改善箇所説明図

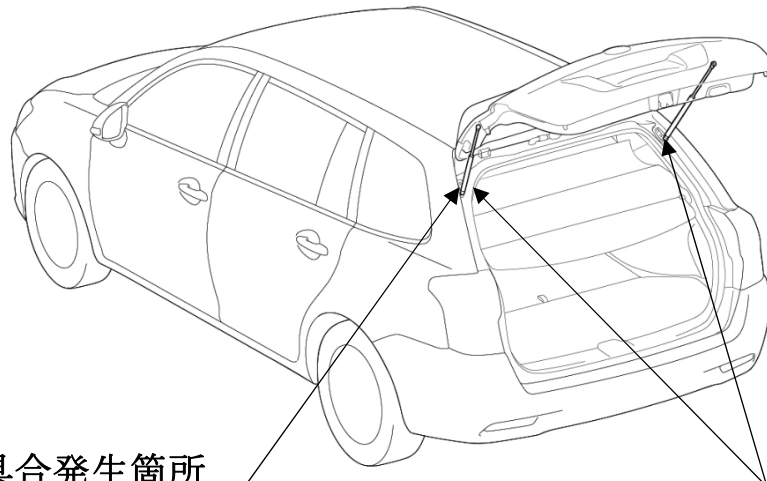
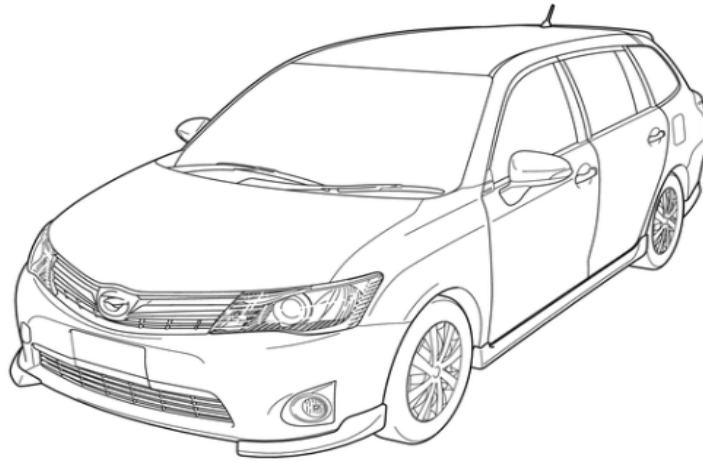
不具合発生箇所

ダンパステー

バックドア用ガス封入式ダンパステーにおいて、メッキ工程での温度管理が不適切なため、メッキ生成時の内部応力によりダンパステー表面に微小亀裂が発生するものがある。そのため、封入されたガスが漏れ、最悪の場合、バックドアを保持できなくなるおそれがある。

ダンパステーの製造番号を確認し、該当するものは良品と交換する。

なお、製造番号を確認できない一部車種については、全車両、ダンパステーを良品と交換する。

識別：改善済車両には、車台番号打刻の左下部に黄色ペイントを塗布する。
